## Autobusový terminál Heřmanův Městec

### DODATEK Č. 4

### KE SMLouvĚ O DíLO Č. MěÚHM/11407/2021

# ZMĚNOVÝ LIST

SO 400 – Veřejné osvětlení

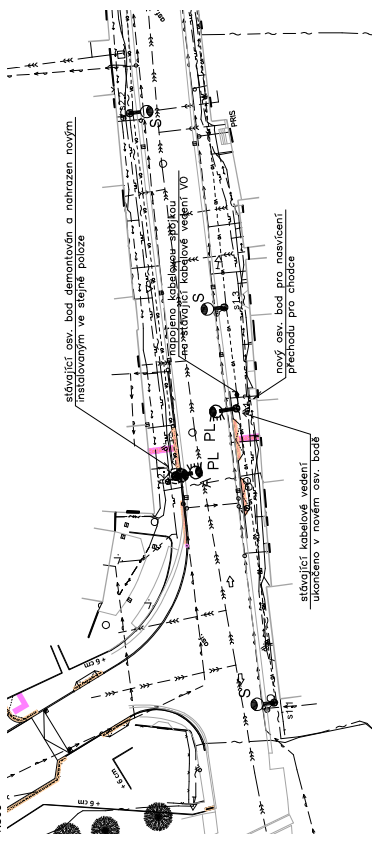
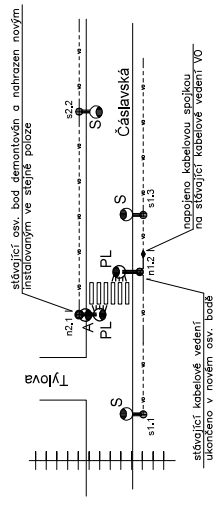
Projektové řešení neuvažovalo s nasvícením přechodu pro chodce na ulici Čáslavská.

Na základně požadavků dotčených orgánů bylo doplněno osvětlení přechodu o dvě svítidla s novými sloupy.

- výkres dopravního značení

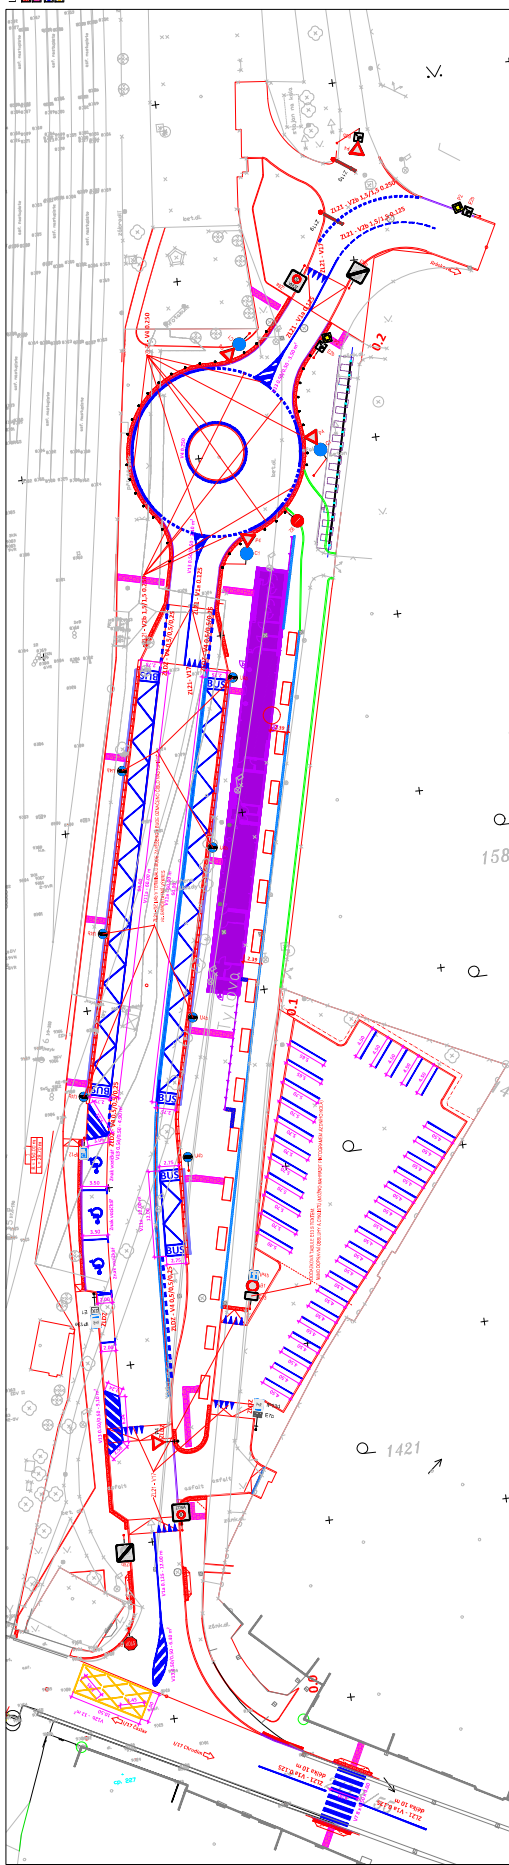
V rámci projektu bylo navrženo svislé a vodorovné dopravní značení (SO 100).

Na základě dodatečného požadavku dotčených orgánů (v rámci řízení o určení místní úpravy provozu na pozemních komunikacích – svislé a vodorovné dopravní značení) byly zpracovány úpravy původního projekčního návrhu dopravního značení. Změnový list navazuje na změnový list 21.
